RELATÓRIO CONCLUSIVO DE ACOMPANHAMENTO DE EXECUÇÃO CONTRATUAL

N.º 2021/04299

Trata o presente de Acompanhamento de Execução do Contrato nº 24/SUB-PJ/2020, celebrados entre a Prefeitura de São Paulo (representada pela Subprefeitura de Pirituba/Jaraguá) e a empresa Tobias & Figueiredo Construção Comércio e Serviços Eireli, cujo objeto, prazo, valor e termo aditivo foram apresentados no Quadro 01:

Figura 01: Distância entre Av. Dr. Felipe Pinel e Mineradora Pedrix

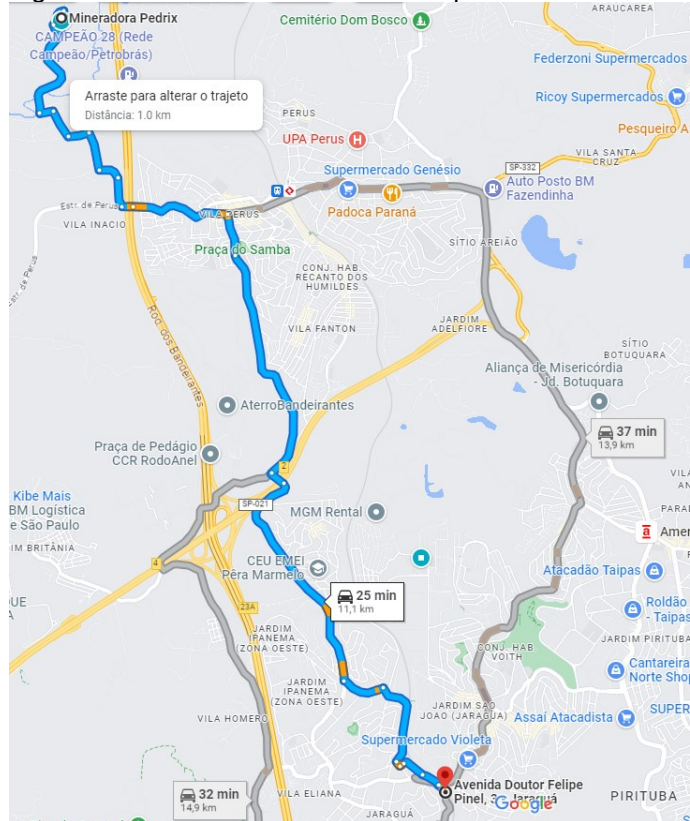
Ainda, conforme Figura 01, verifica-se que mesmo considerando a Mineradora Pedrix, conforme defesa, a distância de transporte seria quase 3x inferior à efetivamente remunerada. Mesmo considerando o trecho mais longo sugerido pela defesa, a distância seria em torno de 25 km.
